15.11.2010

Nouvel EBS E2 pour remorques – Lancement sur le marché

Schéma : La version E2 est indiquée par les points verts

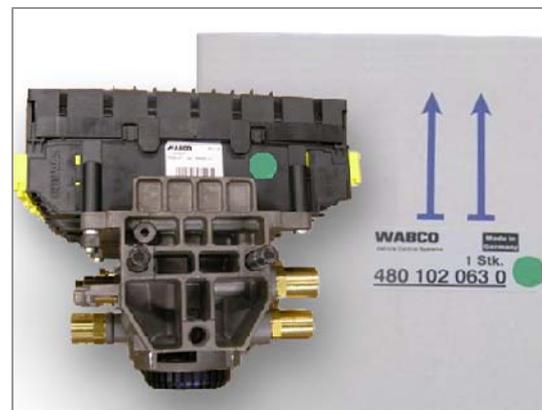
A première vue, le nouveau modulateur TEBS E2 est construit de façon similaire aux versions qui le précèdent.

Vous pouvez cependant reconnaître très rapidement et simplement le nouveau modulateur TEBS E2 :

- Repère : pendant la période de transition, un point vert sera collé non seulement sur le carton, mais également sur le modulateur.
- Version du logiciel : Le diagnostic vous permet d'identifier le modulateur E2 à l'aide de la version de logiciel TE002448.
- Numéros de série : La plaque signalétique apposée sur le modulateur TEBS E vous permet de reconnaître à l'aide du numéro de série s'il s'agit d'un modulateur TEBS E2.
